Dossier n° I_2017-3 / KO2_298

COMPTE-RENDU D'INSPECTION DECENNALE

Fiche d'inspection	I_2017-3
Etablissement	Berme de la Kwé Ouest
Classement de l'ouvrage	A
Exploitant	Vale Nouvelle-Calédonie
Commune	YATE
Date de la visite	12/10/2017

Photo 14 : SM-35

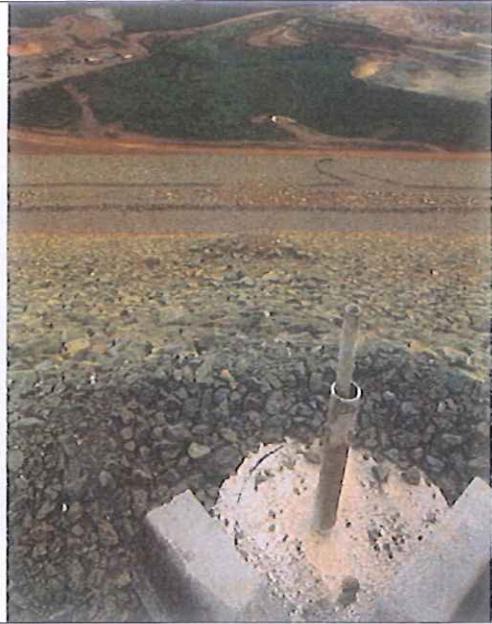
Les dispositifs d'auscultation qui débouchent en crête ont été finalisés et leurs repérages améliorés, tel que demandé par le service du contrôle lors de l'inspection de novembre 2016 (photo 14, 15 et 17). Le repérage géométrique du chaînage en crête a également été mis en place (photo 15). Malgré tout, ces repérages restent perfectibles et doivent être entretenus.

Photo 22 : drain de dérivation appui RG

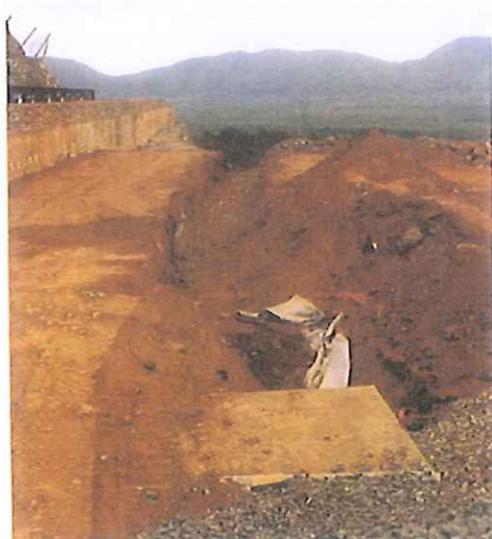
Des aménagements restent toutefois à finaliser, afin de garantir que l'eau collectée par le drain de dérivation Nord soit parfaitement canalisée au niveau de l'appui RG (photo 21 et 22).

Photo 25 : by-pass exutoire drain de dérivation Sud

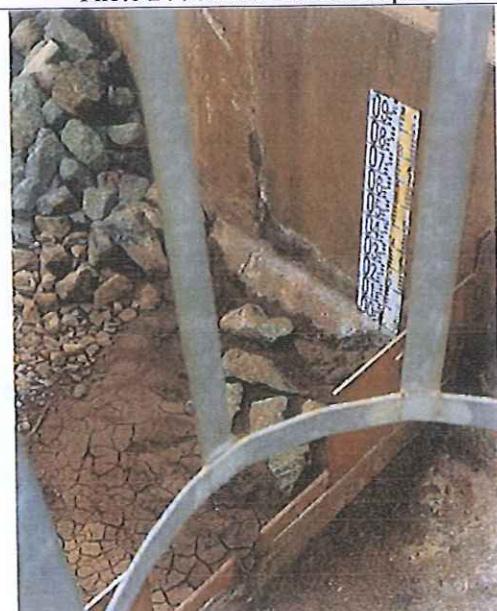
Le bassin de dissipation en aval du drain de dérivation Sud a également été finalisé. Il est constitué, en sortie, d'un passage busé composé de 10 buses et d'un by-pass en gabions grillagé (photo 25). Les buses débouchent dans un coursier fortement incliné, composé d'un géotextile et d'enrochements en partie bétonné à la sortie des buses. Au-delà, cet exutoire, situé au pied du remblai de la piste, mais néanmoins relativement éloigné du pied de la berme, n'est pas canalisé (photo 26). La tenue sur le long terme des ouvrages de gestion des eaux ainsi conçus en sortie du drain de dérivation Sud, n'est donc pas garantie.

Observation O2017-01 : Les ouvrages de gestion des eaux en sortie du drain de dérivation Sud doivent faire l'objet d'une surveillance renforcée et d'un entretien régulier. Le service du contrôle rappelle la nécessité de concevoir des aménagements suffisamment dimensionnés et durables, afin de garantir une continuité hydraulique de l'ensemble du dispositif en cas de crue et la sécurité de la berme.
